Commission économique pour l'Europe**Comité des transports intérieurs****Forum mondial de l'harmonisation des Règlements
concernant les véhicules****153^e session**

**Accord de 1958 – Considération des projets d'amendements
aux Règlements existants soumis par le GRSG****Proposition de complément 14 au Règlement n° 43 (Vitrages
de sécurité)****Communication du Groupe de travail des dispositions générales de
sécurité***

« Figure 1b:

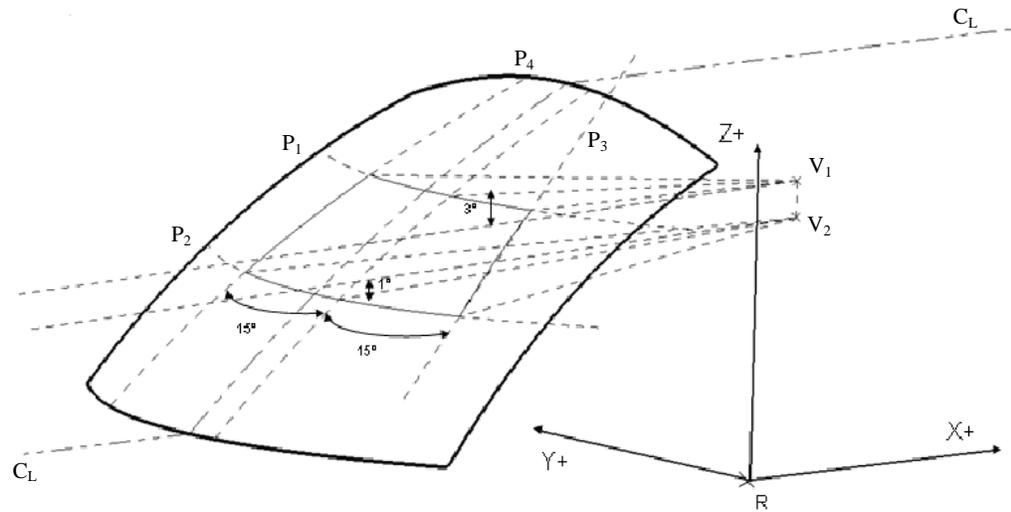
- e) Dans le cas d'une position de conduite en place centrale, deux plans vers le haut et vers le bas décrits au a) et b) de ce paragraphe et deux plans verticaux passant par V₁ et V₂ et faisant un angle avec l'axe des X, de 15° vers la droite pour le plan 3 et 15 ° vers la gauche pour le plan 4 ;(voir figure 1b). »

Insérer une nouvelle figure 1b, libellée comme suit :

Zone d'essai A (dans le cas d'une position de conduite en place centrale)
